臺南市七股區
下山子寮段 59-12 地號等 35 筆土地
養殖漁業經營結合綠能設施專案計畫

「養殖漁業經營結合綠能設施專區」劃設建議案 審查委員會會議紀錄

七股區下山子寮段 59-12 地號等 35 筆土地

專案計畫建議書審查會會議記錄及修正回應對照表

圖 4-2 規劃範圍場域地形測繪成果圖

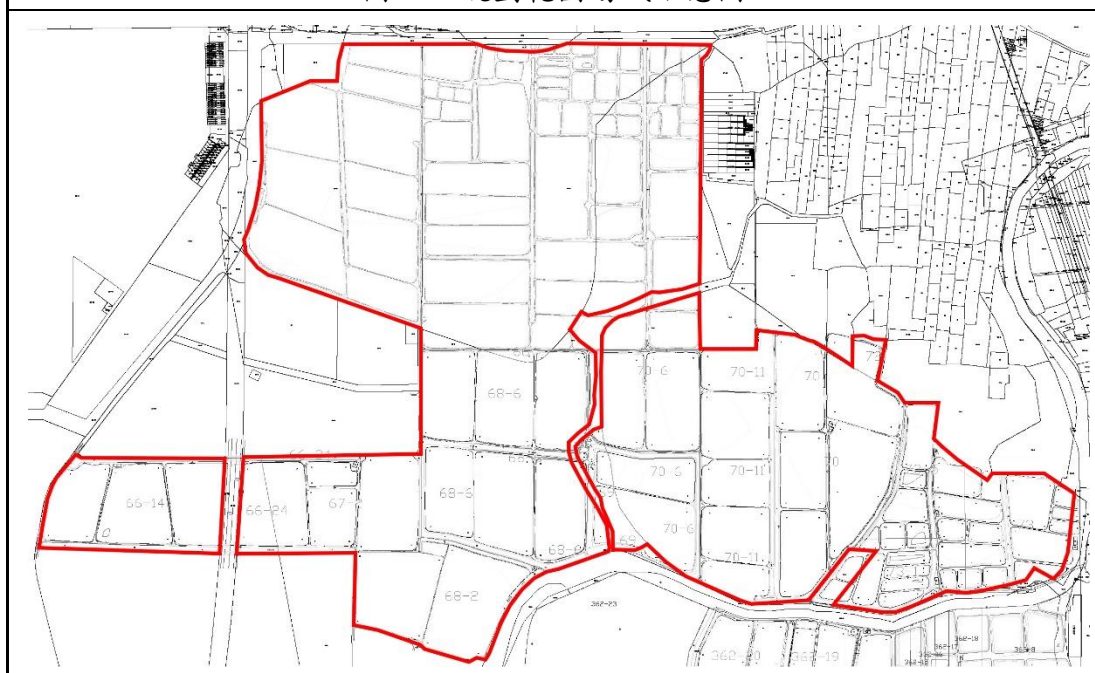
- 三、建議書中談到：文蛤池那邊還要整池將它整平，所以這個關係到你上面寫文蛤一公頃多少收穫量、虱目魚多少收穫量等，那種萬斤以上的魚池你要怎樣去捕撈？
- 四、27 頁圖 4-2 標示出來的太陽能板已經占據整個文蛤池，所以圖 4-2、4-3 有一些池裏面沒有、有一些整個都佔據了，那這根本就無法撈魚，所以「不影響養殖活動」這樣的說法是不可能的事情；建議書上標註不影響養殖活動，實際反過來了變成很大的影響。

發言單位	項目	審查會議發言意見	108/8/19 審查會議 計畫建議人 修正處理情形	108/10/22 委員 再回覆書面意見	委員再回覆意見 計畫建議人 修正處理情形
		收穫量、虱目魚多少收穫量等，那種萬斤以上的魚池你要怎樣去捕撈？	應說明。		
	四	27 頁圖 4-2 標示出來的太陽能板已經占據整個文蛤池，所以圖 4-2、4-3 有一些池裏面沒有、有一些整個都佔據了，那這根本就無法撈魚，所以「不影響養殖活動」這樣的說法是不可能的事情；建議書上標註不影響養殖活動，實際反過來了變成很大的影響。	<p>1.圖 4-2 如圖名所述，是為概念示意圖，並非實際完成圖，其示意圖係呈現堤岸上太陽能設施支架之關係，而圖中右側為功能性調節蓄水池之配置，該區並未放養文蛤，非委員所提之養殖文蛤池，先以敘明。</p> <p>2.淺坪式養殖池(文蛤)及深坪式養殖池(虱目魚、石斑魚)之收成方式已於項目一及項目二中回應說明。有關養殖作業模式也已與養殖戶充分溝通協調，也取得各養殖者的同意，於收成撈捕作業應無操作技術上的問題。</p> <p>3.本案場綠能設施的架設原則係以不影響養殖行為，養殖行為包含放養、捕撈、收穫、維護、機具運載等作業，以整合基地內活動使用的所需之空間。本公司於審查會後已安排與相關專家學者於養殖之可行性更深入之檢討與討論，並將養殖經營模式結合之可行性章節有較大幅度之改寫及重新編排，依序為養殖場域現況分析、漁電共生之養殖經營模式、養殖場域優化、養殖產量計算、場域管理及引進新型技術等，</p>	無	--

圖 4-21 HDPE 養殖池白蝦收成示意圖

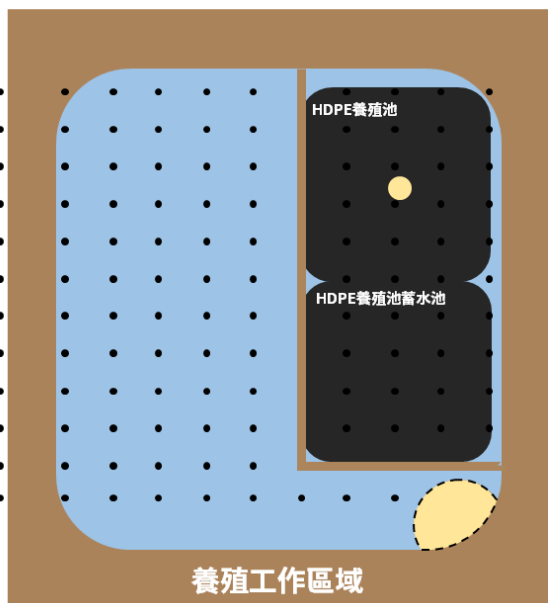
- 一、圖 4-21 顯示，規劃後塭堤會加寬至■■■■公尺，推測應會導致養殖池面積縮小，減少之面積是否有估算？對產量之影響為何？
- 二、本案要設置 HDPE 養殖區，建議將此區獨立並明確標出，而非以『HDPE 養殖區會規劃在淺坪式養殖池之功能性調節蓄水池區域中』的敘述來帶過。
- 三、HDPE 養殖池，太陽能面板覆蓋為 100%，養殖池中勢必會有模組支架，p. 29 提到應以不影響養殖作業為主，請問要如何不影響？圖 4-7，HDPE 示意圖呈現為室內設施型小面積之養殖池，且光電面板是屋頂型，與本案場之大面積池，採地面立柱式光電型式不符。
- 四、如上，文中許多地方的文辭都以『…應以不影響…為主（原則），避免…』這種類似教科書的敘述方式，但規劃書應是直接呈現出不會影響或改善方式的具體措施，請改進敘述方式。
- 五、p. 37，面板清洗後的水會回收，並有收集水袋之設計，但洗滌水收集應該只限於在塭堤邊的面板，但在養殖池內之面板要如何去收集洗滌水？
- 六、規劃前、後，文蛤及白蝦之單位面積產量均有提升，其依據為何？
- 七、其餘意見與前案（七股區三股子段）類同。
